行政院公共工程委員會 函

主旨：檢送本會113年4月17日召開「公共工程共通性工項施工綱要
規範」「第02532章 污水管線附屬工作」及「第02533章 污
水管管材」等2章編修草案第2次複審會議紀錄一份，請查
照。

「公共工程共通性工項施工綱要規範」第 02532 章
污水管線附屬工作」及「第 02533 章 污水管管材」
第二章編修草案
第 2 次複審會議紀錄

圖 2 橡膠墊圈之形狀

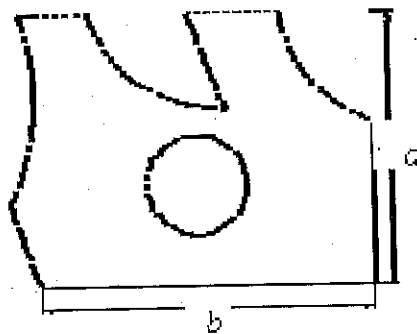
(十)3.6.2

決議：草案內容提案刪除本小節，因本本小節內容為V2版新增，並沿用至目前版本，考量本小節係規範橡膠墊圈之材質、尺度等，維持原條文內容較符實需，爰本小節不作刪除。。
